发件人 浙江正泰电器股份有限公司市场部

关于 LAY39 产品接触系统变更的通知

附件：产品更改前后对比示例图

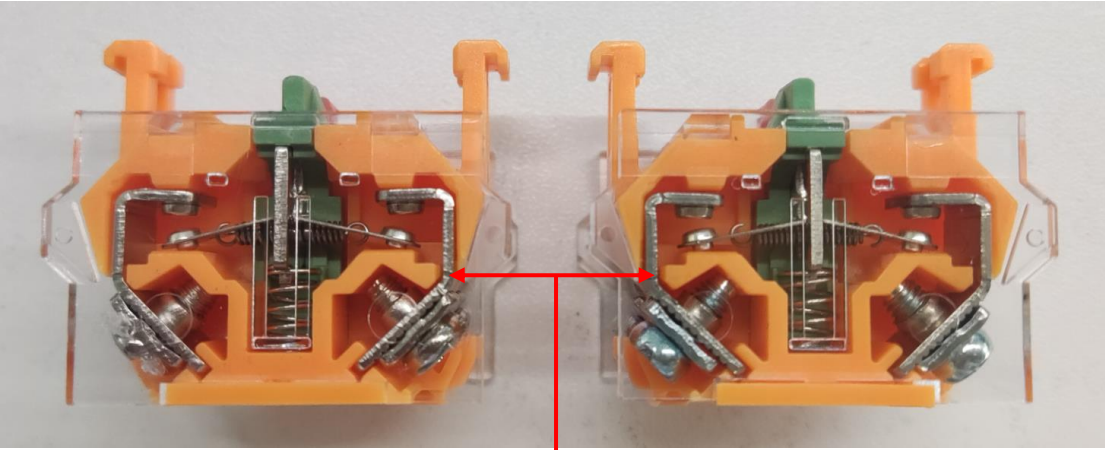
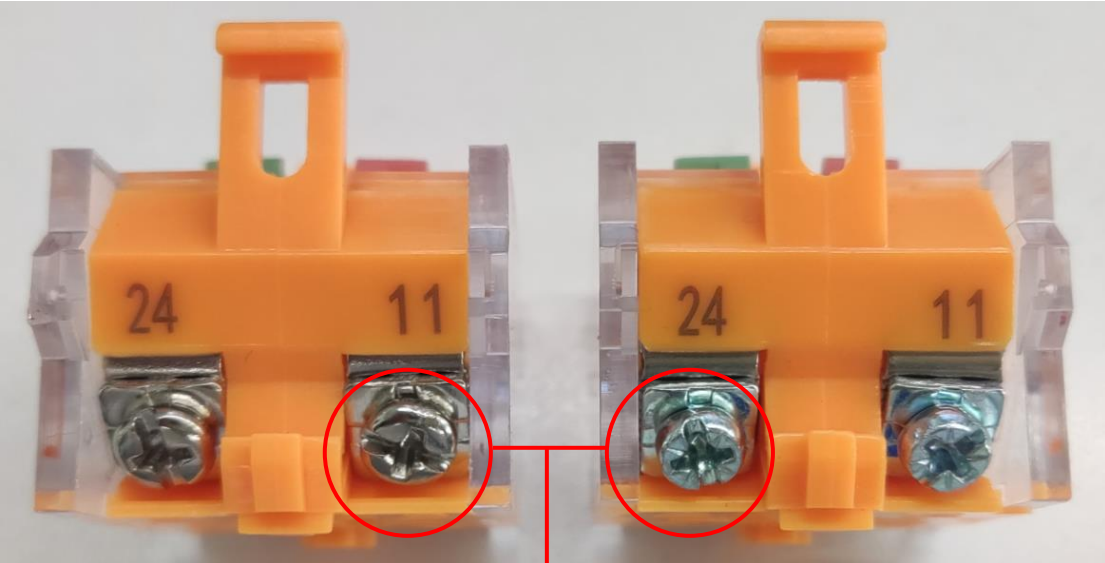
首先感谢您选择正泰 LAY39 系列按钮产品，我司将对产品接触系统接触板材质镀层及螺钉组合件外观进行变更。在电气性能不变的前提下，变更后的产品拥有更佳的耐盐雾能力，提升接线端子拧紧力矩。更改后产品的安装尺寸不变，不影响产品使用，具体更改内容详见附页说明。

变更项目	变更前	变更后
接触板材质镀层	 <p style="text-align: center;">接触板</p>	
	电镀镍	电镀石墨烯复合镀层
螺钉组合件外观	 <p style="text-align: center;">螺钉组合件</p>	
	电镀镍	电镀锌
